# 青蓮寺用水 幹線水路と調整池について

淀川水系流域委員会

## 青蓮寺用水幹線パイプライン系統模式図 #70河川管理者提供審議資料 「川上ダム利水の代替案に対する見解」

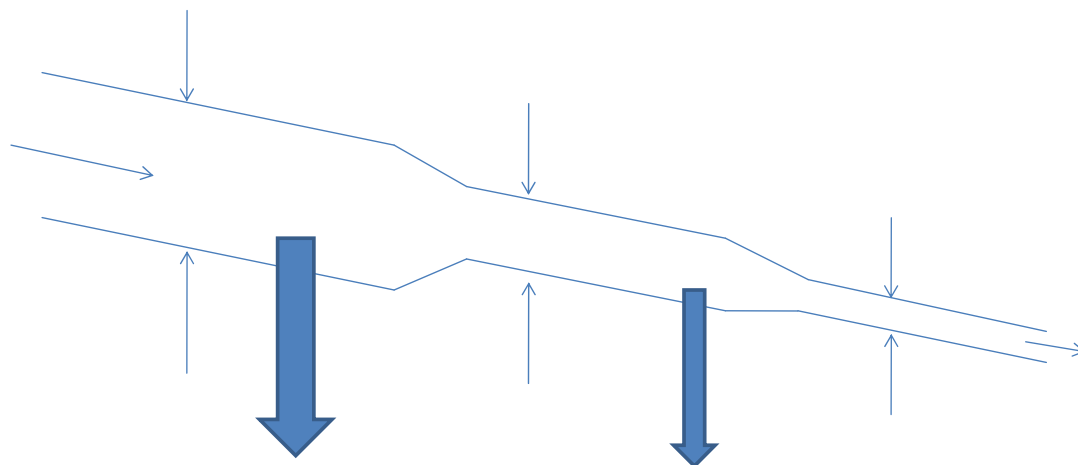
- 青蓮寺用水の最大取水量は、当初の $1.86 \text{ m}^3/\text{s}$ が、かんがい面積や作付け時期の変更により、平成15年に $1.72 \text{ m}^3/\text{s}$ に変更されていますが、これによる管路の余裕は $0.14 \text{ m}^3/\text{s}$  (幹線水路の送水能力は末端に行くほど小さくなっているため末端の余裕はさらに小さくなります)しかありません。また、構造から流下能力を評価しても余裕は $0.05 \text{ m}^3/\text{s}$  (矢田川に隣接する下流調整池の直上流地点)しかありません。したがって、伊賀水道用水必要水量 $0.358 \text{ m}^3/\text{s}$ の導水は行えません。

幹線水路は、ダム取水点から最初は900mm、その後1,350mm、1,000mmになり、下流調整池まで口径1,000mmのパイプが敷設されている。

下流調整池以後は口径を徐々に小さくしている。
